# CONTRIBUIÇÕES SOBRE CONSULTA PÚBLICA - CONEXÃO CICLOVIÁRIA E INSTALAÇÃO DE BICICLETÁRIO NA RODOVIÁRIA DO PLANO PILOTO

COMISSÃO DE TRANSPORTE E MOBILIDADE URBANA - CTMU  
CÂMARA LEGISLATIVA DO DISTRITO FEDERAL - CLDF

## PRANCHA URB 01/10 - SITUAÇÃO IMPLANTAÇÃO

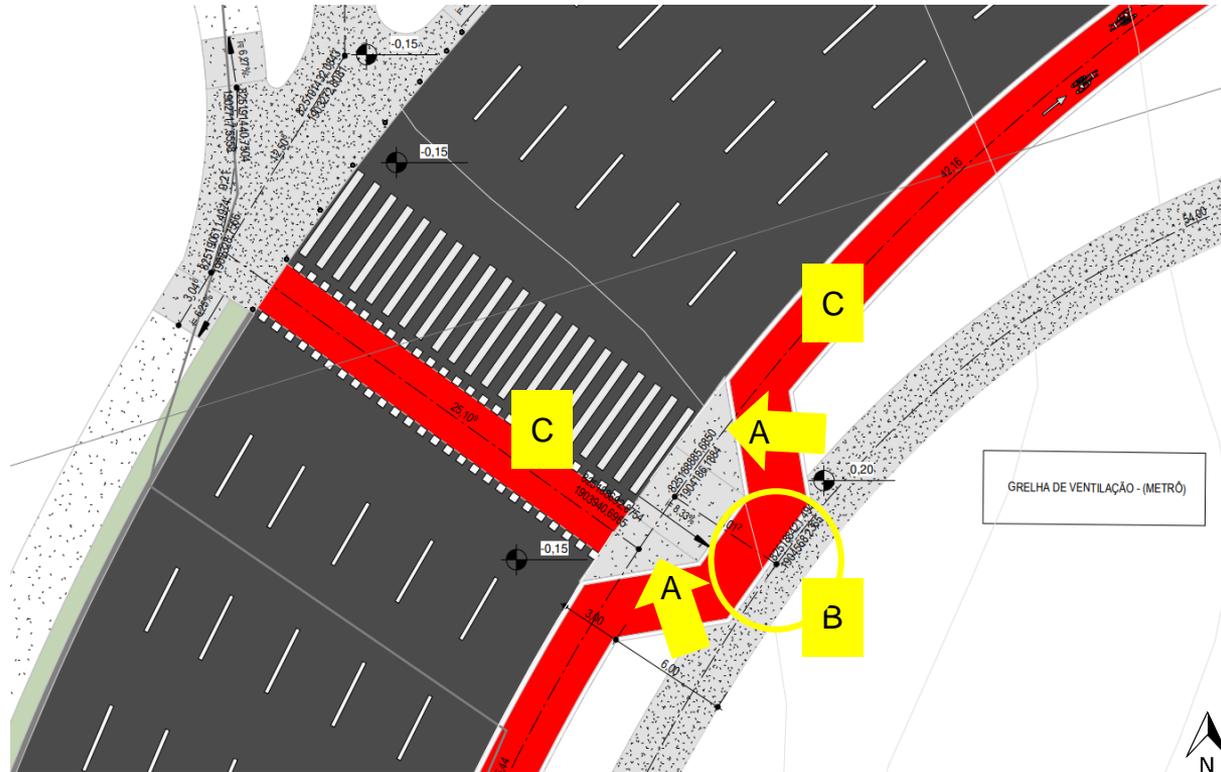
No material disponibilizado não se encontrou nenhum tipo de memorial descritivo contendo a justificativa do local escolhido para a instalação do bicicletário.

Importante disponibilizar informação que justifique as dimensões do bicicletário.

## PRANCHA URB 03/10 - AMPLIAÇÃO 02 — ÁREA DE INTERVENÇÃO PARA CONSTRUÇÃO DE CICLOFAIXA

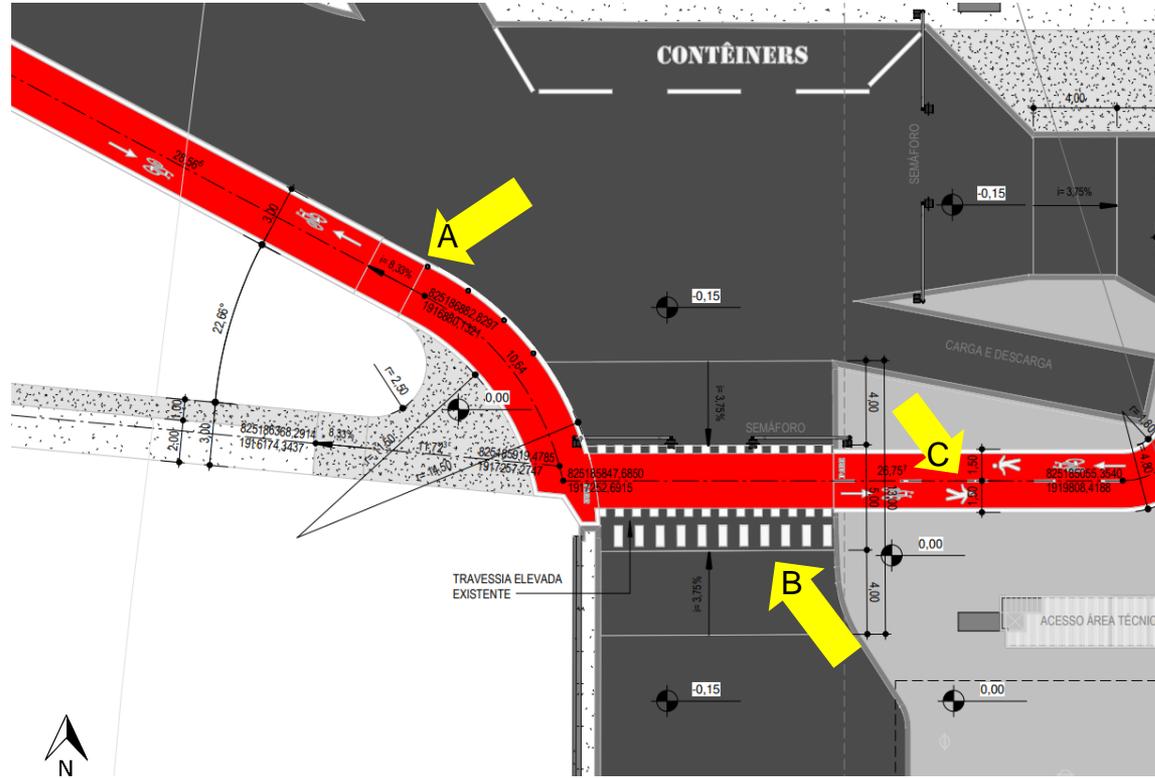
A - Conforme NBR 9050/2020, nos locais onde o rebaixamento estiver localizado entre jardins, floreiras, canteiros, ou outros obstáculos, as abas laterais das rampas podem ser eliminadas ou adequadas. Sendo assim, sugere-se o redesenho da rampa.

B - Considerando tratar de área de travessia e dos possíveis conflitos de fluxos entre pedestres e ciclistas, sugere-se que o tratamento no trecho destacado seja de compartilhamento do passeio, não sinalizando a ciclofaixa.

C - A sinalização horizontal representada sugere que a travessia está no nível da via. Na ampliação 2, URB 03/10, a representação indica que a ciclofaixa está no mesmo nível da via, assim sugere-se verificar os níveis e as representações de rampas desse trecho cicloviário.

A - Conforme observação feita sobre a Prancha URB 02/10, sugere-se verificar o nível da ciclofaixa e se a representação gráfica da rampa indicando o desnível está correta.

B - Verificar a representação da sinalização horizontal na travessia elevada existente, tendo em vista que as dimensões indicadas divergem do estabelecido pelo CONTRAN no Manual Brasileiro de Sinalização de Trânsito, Volume IV.

C - O compartilhamento de espaço deverá ser verificado conforme os princípios de utilização e sinalização da Resolução CONTRAN n.º 973/2022, volume VIII<sup>1</sup>.

## PRANCHA URB 03/10 - AMPLIAÇÃO 02 — ÁREA DE INTERVENÇÃO PARA CONSTRUÇÃO DE CICLOFAIXA

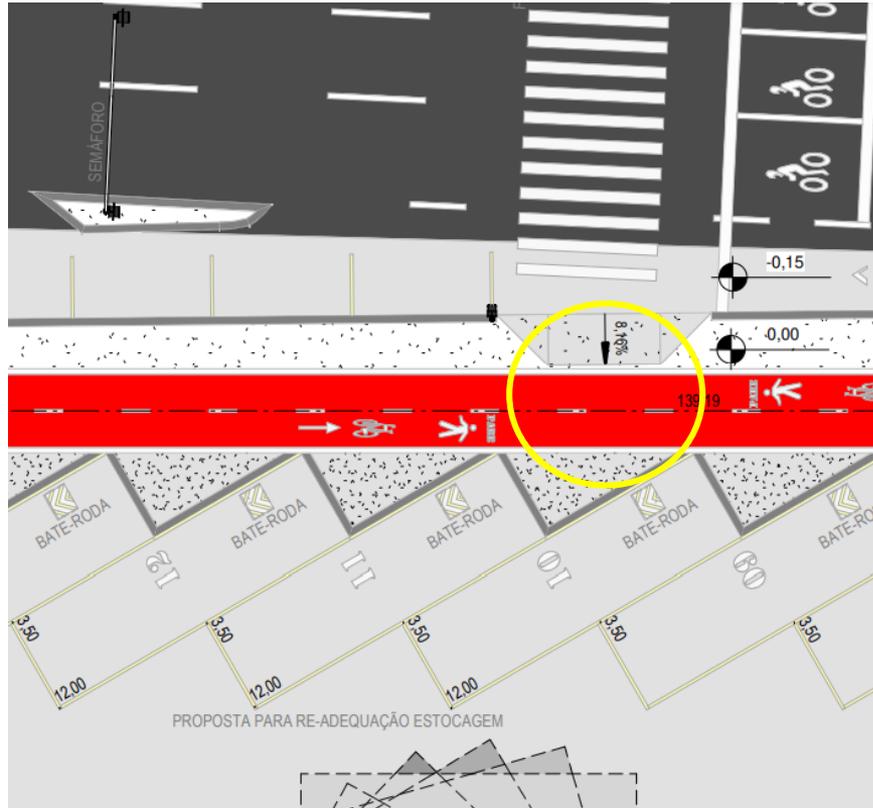
Sugere-se verificar a sinalização e representação gráfica do espaço compartilhado conforme os princípios de utilização e sinalização da Resolução CONTRAN n.º 973/2022, volume VIII<sup>1</sup>. A representação feita ilustra conflito de fluxos da rampa de acessibilidade com os fluxos do espaço compartilhado.

## PRANCHA URB 04/10 - AMPLIAÇÃO 03 — ÁREA DE INTERVENÇÃO PARA CONSTRUÇÃO DE CICLOFAIXA

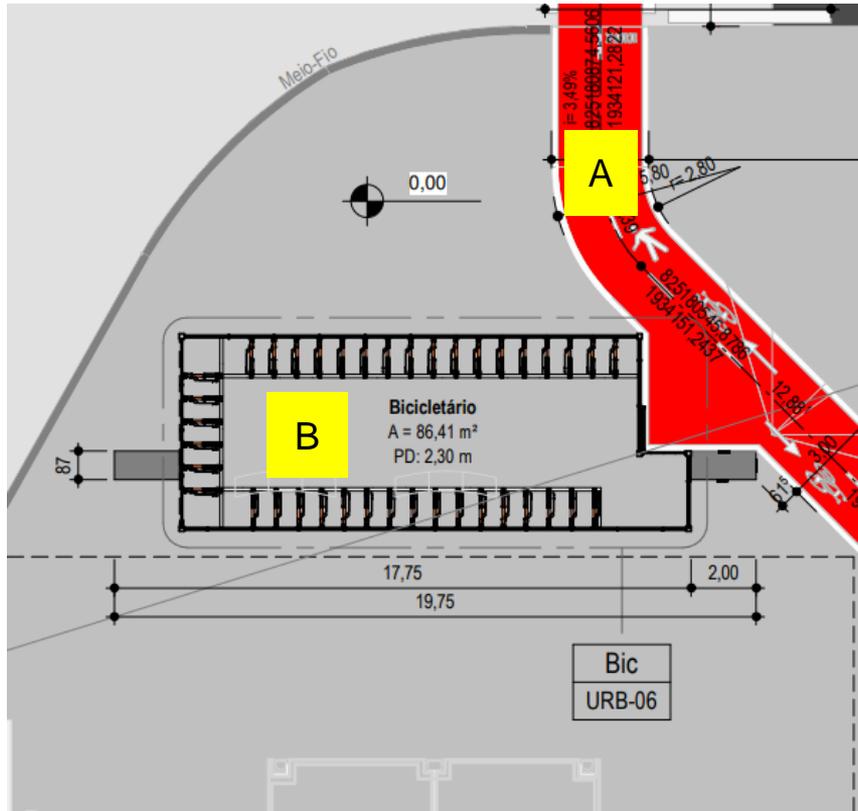
A - Sugere-se verificar a sinalização e representação gráfica do espaço compartilhado conforme os princípios de utilização e sinalização da Resolução CONTRAN n.º 973/2022, volume VIII<sup>1</sup>.

B - No material disponibilizado não se encontrou nenhum tipo de memorial descritivo contendo a justificativa do local escolhido para a instalação do bicicletário, nem das dimensões estabelecidas.

## PRANCHA URB 05/10 - AMPLIAÇÃO 04 — ÁREA DE INTERVENÇÃO PARA CONSTRUÇÃO DE CICLOFAIXA

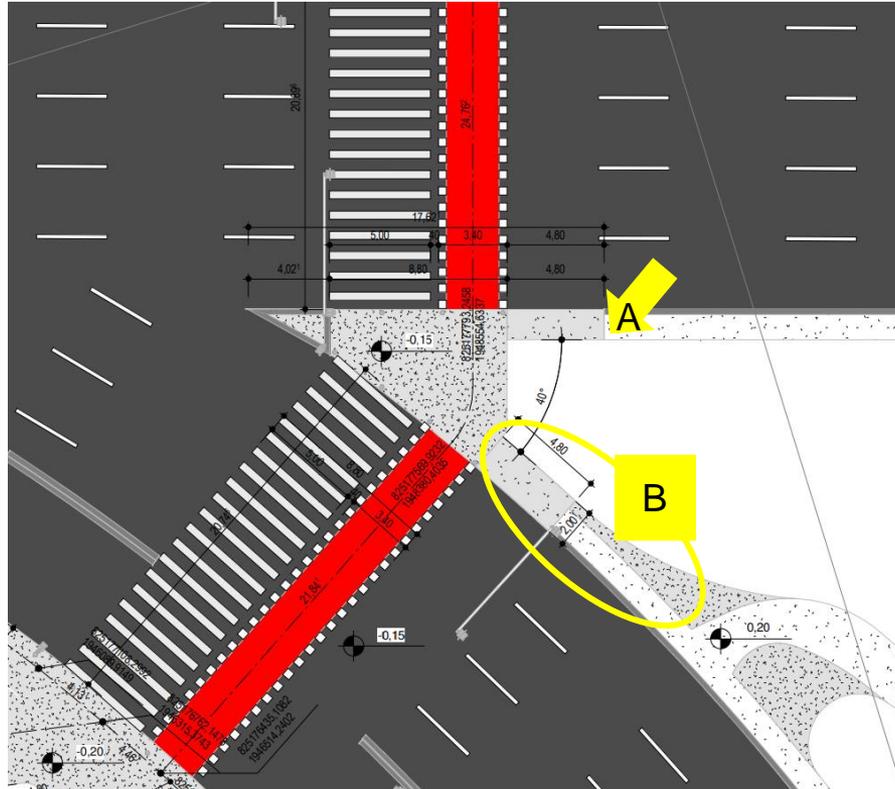
A - Não identificação de rampa de acessibilidade para pedestres fazendo conexão com os níveis das calçadas existentes.

B - Sugere-se ampliação da largura da calçada que conecta com a ciclovia existente, para adequar as dimensões ao fluxo compartilhado de ciclistas e pedestres até os pontos de travessia sinalizados. De acordo com as normas existentes, mínimo de 3,00m de largura, livres de obstáculos.

# PRANCHA URB 06/10 - BICICLETÁRIO - PLANTA BAIXA - CORTES - FACHADAS - AMPLIAÇÕES - ESPECIFICAÇÃO

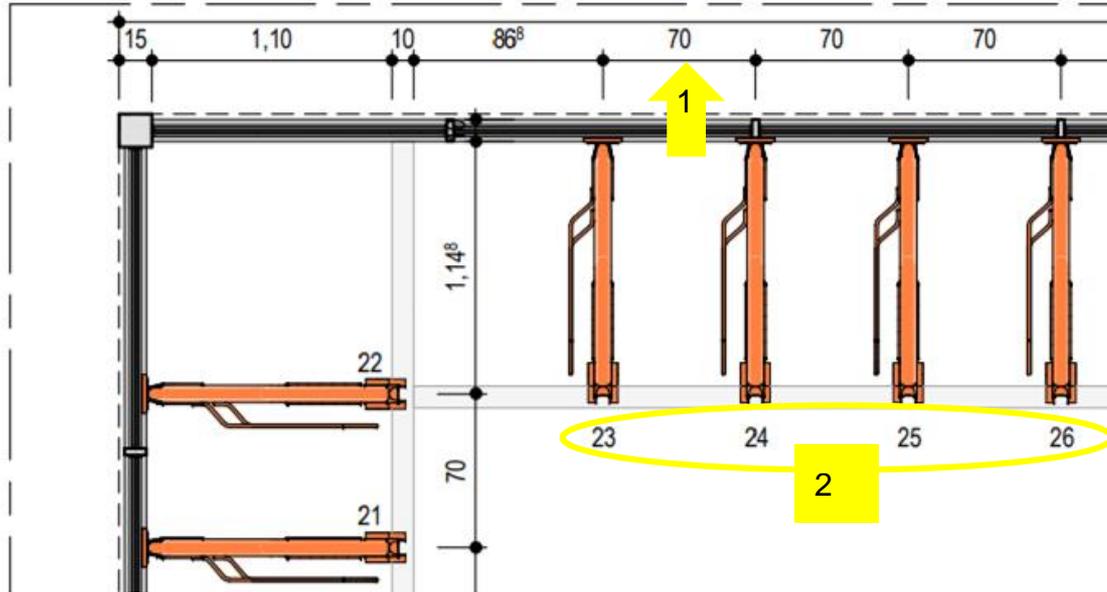
1 - As dimensões entre os eixos de cada paraciclo estão incompatíveis com o determinado na Resolução CONTRAN n.º 973/2022, volume VIII. Sugere-se adequação das dimensões.

2 - Se identificou que no formato projetado, o bicicletário tem capacidade para estacionar 39 bicicletas. Solicita-se justificativa ou estudo que embase esse quantitativo.

Detalhamento Paraciclo

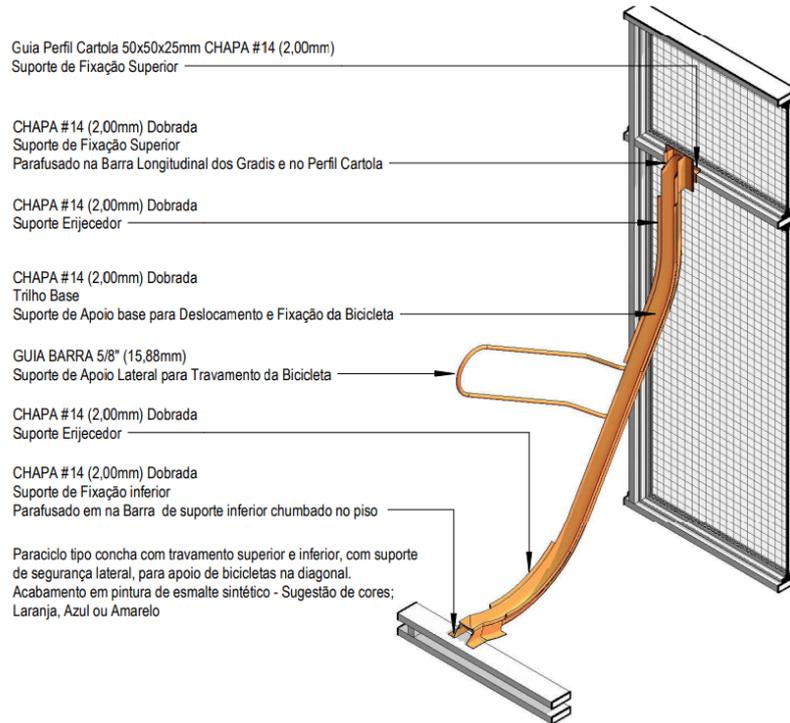
- O modelo de paraciclo escolhido diverge do estabelecido pela portaria n.º 59, de 5 de setembro de 2013 ([https://www.dodf.df.gov.br/index/visualizar-arquivo/?pasta=2013/09\\_Setembro/DODF%20186%2006-09-2013&arquivo=DODF%20186%2006-09-2013%20SECAO1.pdf](https://www.dodf.df.gov.br/index/visualizar-arquivo/?pasta=2013/09_Setembro/DODF%20186%2006-09-2013&arquivo=DODF%20186%2006-09-2013%20SECAO1.pdf)), que aprova os modelos de mobiliários urbanos dos tipos paraciclo, lixeira e gola de árvore a serem implantados nas zonas urbanas do Distrito Federal. Não foi encontrada nenhum tipo de justificativa.

- O modelo de paraciclo escolhido não corresponde aos critérios de versatilidade e segurança estabelecidos na Resolução CONTRAN n.º 973/2022, volume VIII.

- O modelo de paraciclo escolhido não é acessível para mulheres e crianças, tendo em vista que é necessário erguer a bicicleta para sua fixação.
